ΕΛΛΗΝΙΚΗ ΟΡΝΙΘΟΛΟΓΙΚΗ ΕΤΑΙΡΕΙΑ

Αριθ. Πρωτ.: 21/217

Θέμα: Ενημέρωση περί αθέμιτης και μη συμβατής με το θεσμικό πλαίσιο περιβαλλοντικής αδειοδότησης πρακτικής σε υποβολή ΜΠΕ έργων κατηγορίας Α

Εικόνες 1-4: Αριστερά οι εικόνες που παρατίθενται ως «Φωτογραφική τεκμηρίωση» στη ΜΠΕ ΑΣΠΗΕ «ΠΑΛΙΟΒΟΥΝΑ» και δεξιά τα στιγμιότυπα οθόνης (screenshots) από το πρόγραμμα Google StreetView που παρουσιάζονται ως «επιτόπιες λήψεις»

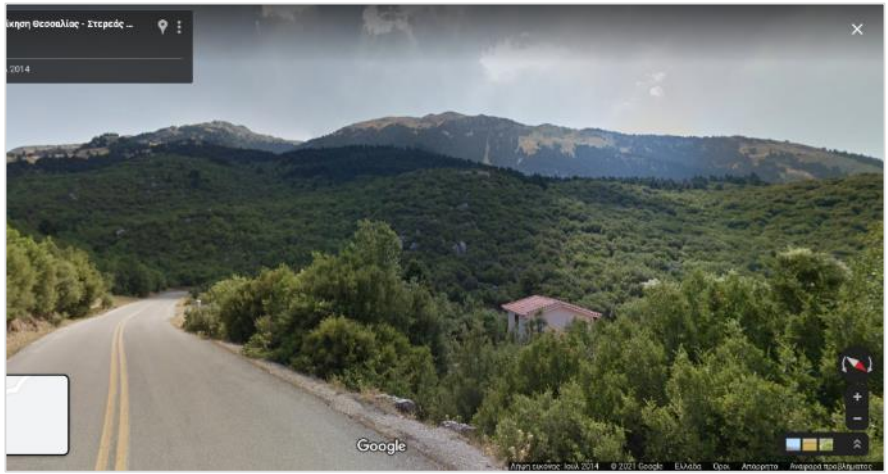
- Στη ΜΠΕ του ΑΣΠΗΕ «ΠΑΛΙΟΒΟΥΝΑ» έχουν χρησιμοποιηθεί **δύο στιγμιότυπα από το πρόγραμμα Google Street View**!
- Στη ΜΠΕ του ΑΣΠΗΕ «ΠΥΡΓΟΣ» έχουν χρησιμοποιηθεί **εικόνες δεκάδων χιλιομέτρων μακριά, εκ των οποίων η μία με βεβαιότητα έχει ληφθεί επίσης από το πρόγραμμα Google Street View**!
- Στη ΜΠΕ του ΑΣΠΗΕ «ΞΕΡΟΒΟΥΝΙ» έχουν χρησιμοποιηθεί **εικόνες δεκάδων χιλιομέτρων μακριά,** εκ των οποίων η μία είναι ίδια με αυτή της ΜΠΕ για τον ΑΣΠΗΕ «ΠΥΡΓΟΣ»!
- Στη ΜΠΕ του ΑΣΠΗΕ «ΠΥΡΓΟΣ – ΠΟΛΕΜΙΣΤΡΑ» **έχουν επίσης χρησιμοποιηθεί εικόνες πολλών χιλιομέτρων μακριά, εκ των οποίων τουλάχιστον δύο προέρχονται με βεβαιότητα από το πρόγραμμα Google Street View**!
- Στη ΜΠΕ του ΑΣΠΗΕ «ΣΙΦΥΛΑ» έχουν χρησιμοποιηθεί **τρία στιγμιότυπα από το πρόγραμμα Google Street View**!
- Στη ΜΠΕ του ΑΣΠΗΕ «ΚΕΔΡΑ» παρατίθενται **αντί για φωτογραφίες, φωτορεαλιστικές απεικονίσεις του έργου!**
